放射性物質分析・研究施設第1棟の 設備に係る確認事項について

2022年4月21日

東京電力ホールディングス株式会社
国立研究開発法人日本原子力研究開発機構

1. 実施計画変更箇所及び変更内容

2.41.2.1.2 換気空調設備

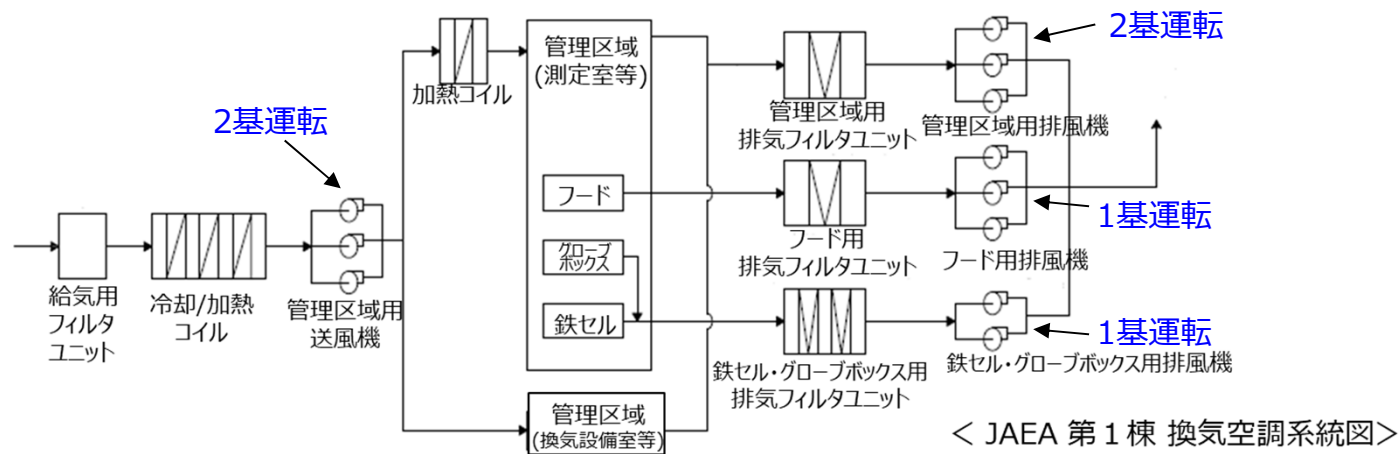
対象設備	変更前		変更後	
(1) 鉄セル・グローブボックス用排風機	基数 容量	2基 1370m ³ /h/基	基数 容量	2基 (うち予備1基) 1100m ³ /h/基
(2) フード用排風機	基数 容量	3基 66870m ³ /h/基	基数 容量	3基 (うち予備2基) 66870m ³ /h/基
(3) 管理区域用排風機	基数 容量	3基 75000m ³ /h/基	基数 容量	3基 (うち予備1基) 25510m ³ /h/基
(4) 管理区域用送風機	基数 容量	3基 135000m ³ /h/基	基数 容量	3基 (うち予備1基) 59490m ³ /h/基
(5) 鉄セル・グローブボックス用排気フィルタユニット	基数 容量	2基 1370m ³ /h/基	基数 容量	2基 (うち予備1基) 1100m ³ /h/基
(6) フード用排気フィルタユニット	基数 容量	7基 11145m ³ /h/基	基数 容量	7基 (うち予備1基) 11145m ³ /h/基
(7) 管理区域用排気フィルタユニット	基数 容量	18基 8824m ³ /h/基	基数 容量	18基 (うち予備1基) 3010m ³ /h/基

換気空調設備の風量見直しに伴う容量変更及び各送排風機並びに排気フィルタユニットの基数内訳の明確化による変更

5.3 管理区域用排風機 (3基(うち予備1基)) (1/2)

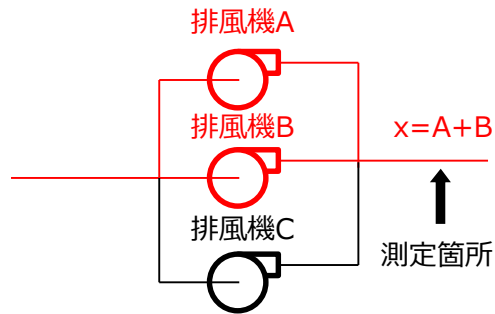
※1. 管理区域用排風機の運転性能を確認する際、フード用排風機2基を運転した状態で実施することとしていたが、風量の見直しに伴い、1基による運転状態で実施するよう変更した。

5.4 管理区域用送風機 (3基(うち予備1基)) (1/2)

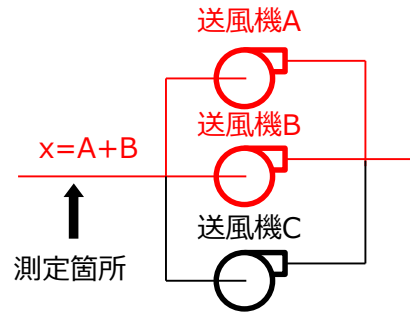
※ 1. 管理区域用送風機の運転性能を確認する際、フード用排風機2基を運転した状態で実施することとしていたが、風量の見直しに伴い、1基による運転状態で実施するよう変更した。
